# **КОТЛЫ ПАРОВЫЕ И ВОДОГРЕЙНЫЕ**

**ГОСТ 25365—82  
{СТ СЭВ 2684—80}**

**Изменение № 1 ГОСТ 25365—82 Котлы паровые и водогрейные. Общие технические требования**

5.29. Мембранные стенки котлов должны иметь конструктивные исполнения, приведенные на чертеже.

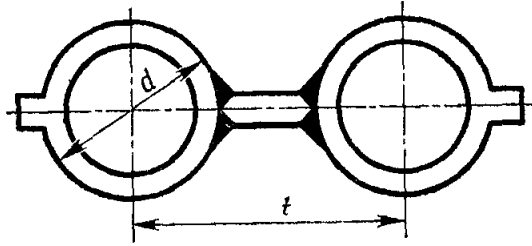
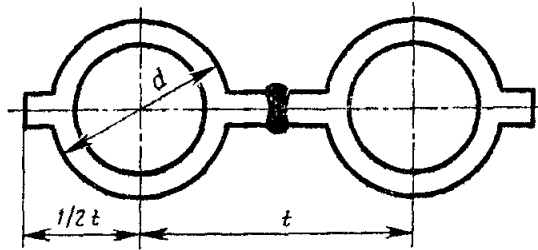
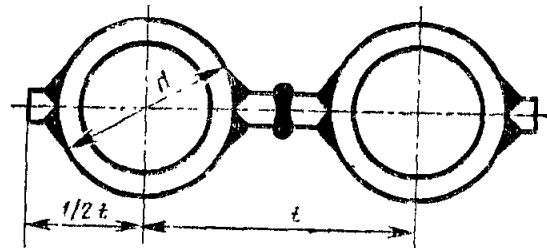
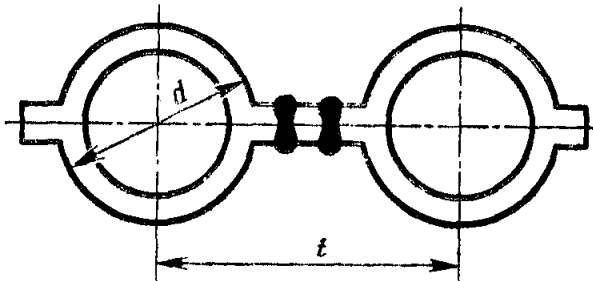
Пункт 5.30. Исключить слова: «и соответствовать требованиям п. 5.29».
